ΕΠΙΤΡΟΠΗ ΠΕΡΙΒΑΛΛΟΝΤΟΣ, ΧΩΡΙΚΟΥ ΣΧΕΔΙΑΣΜΟΥ ΚΑΙ ΑΝΑΠΤΥΞΗΣ
ΠΕΡΙΦΕΡΕΙΑΚΟΥ ΣΥΜΒΟΥΛΙΟΥ ΗΠΕΙΡΟΥ**ΠΡΑΚΤΙΚΟ 11ο/09-12-2022**

6. Γνωμοδότηση επί της Μελέτης Περιβαλλοντικών Επιπτώσεων (Μ.Π.Ε.) του έργου: «**Καταφύγιο τουριστικών σκαφών** στη θέση «Ζέρι» της Τ.Κ. Συβότων του Δήμου Ηγουμενίτσας Π.Ε. Θεσπρωτίας Περιφέρειας Ηπείρου». Φορέας πραγματοποίησης και λειτουργίας του έργου ή της δραστηριότητας είναι η εταιρεία: «SIVOTA MARINA P.C.».

✓ **ΑΣΥΜΒΑΤΟΤΗΤΑ ΤΩΝ ΣΥΝΤΕΤΑΓΜΕΝΩΝ ΤΟΥ ΕΡΓΟΥ ΜΕΤΑΞΥ ΤΗΣ ΜΠΕ ΚΑΙ ΤΟΥ ΦΕΚ ΧΩΡΟΘΕΤΗΣΗΣ ΤΟΥ ΕΡΓΟΥ**

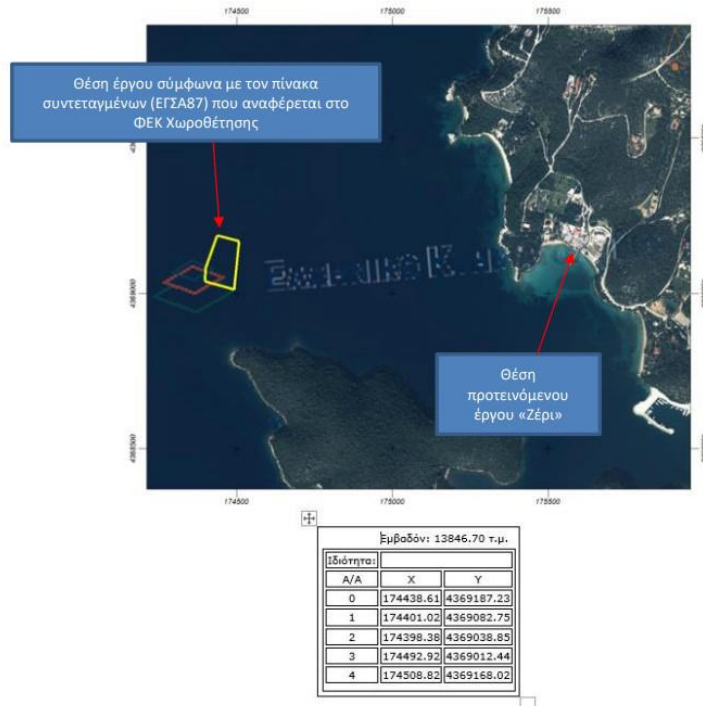
Για το προτεινόμενο έργο έχει εκδοθεί η υπ' αριθμό 20728 (ΦΕΚ460/ΑΑΠ/2008) απόφαση Χωροθέτηση καταφυγίου τουριστικών σκαφών «SIVOTA MARINA» στη θέση Ζέρι του Δήμου Συβότων Ν. Θεσπρωτίας,

Στην ανωτέρω απόφαση γίνεται χωροθέτηση της προβλήτας που προτείνεται στην ΜΠΕ, και η θέση του μώλου (abc) μήκους 155 μέτρων και του υπήνεμου μώλου (cd) μήκους 100 μέτρων, προσδιορίζονται και εγκρίνονται επί του εδάφους, με συντεταγμένες.

Αποτύπωση έργου σε υπόβαθρο δορυφόρου – θέση Ζέρι (κλίμακα 1:1.500)

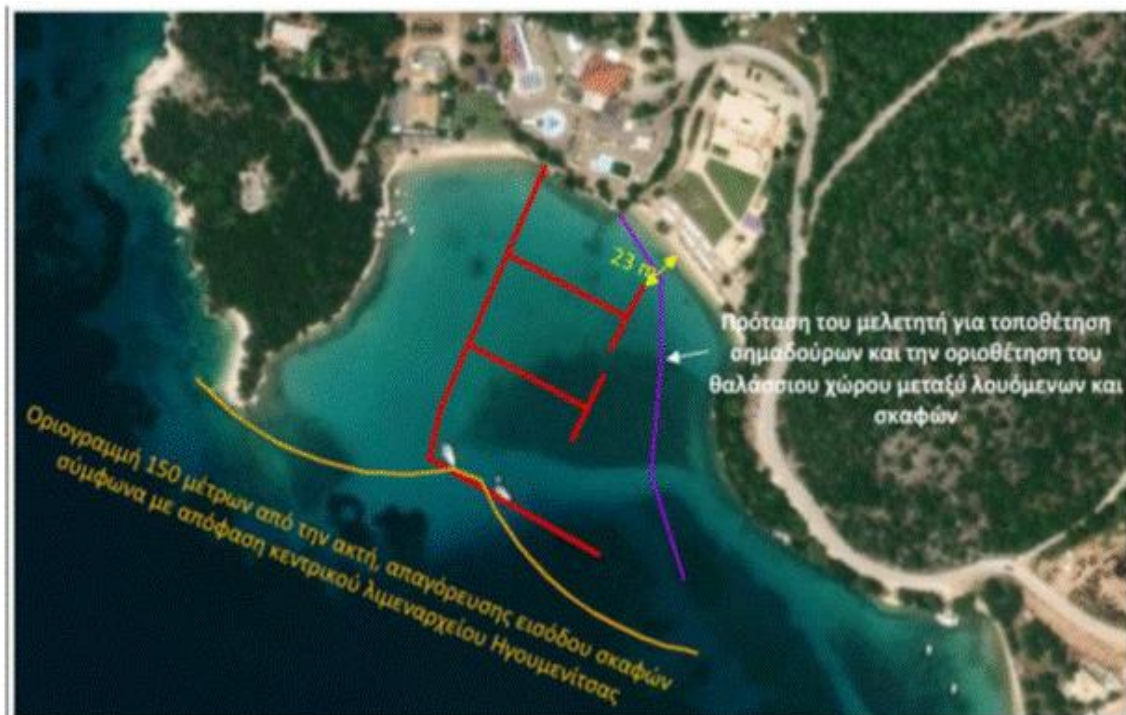
Ως εκ τούτου, σας επισυνάπτω εικόνα σε υπόβαθρο δορυφόρου, στην οποία αποτυπώνεται το σύνολο του έργου με τις διαστάσεις του μώλου που αναφέρονται στην ΜΠΕ και στο ΦΕΚ χωροθέτησης αυτού:

Ταυτόχρονα, στην όμοια εικόνα που ακολουθεί, προστίθεται το όριο των 150 μέτρων που έχει οριστεί από το κεντρικό λιμεναρχείο Ηγουμενίτσας με την υπ' αριθμό 2131.13/2848/2018 (ΦΕΚ2915/Β/2018) απόφαση, ως το όριο τοποθέτησης πλωτών σημαντήρων, πέραν του οποίου απαγορεύεται η προσέγγιση κάθε είδους σκάφους και μηχανοκίνητου θαλασσίου μέσω αναψυχής.
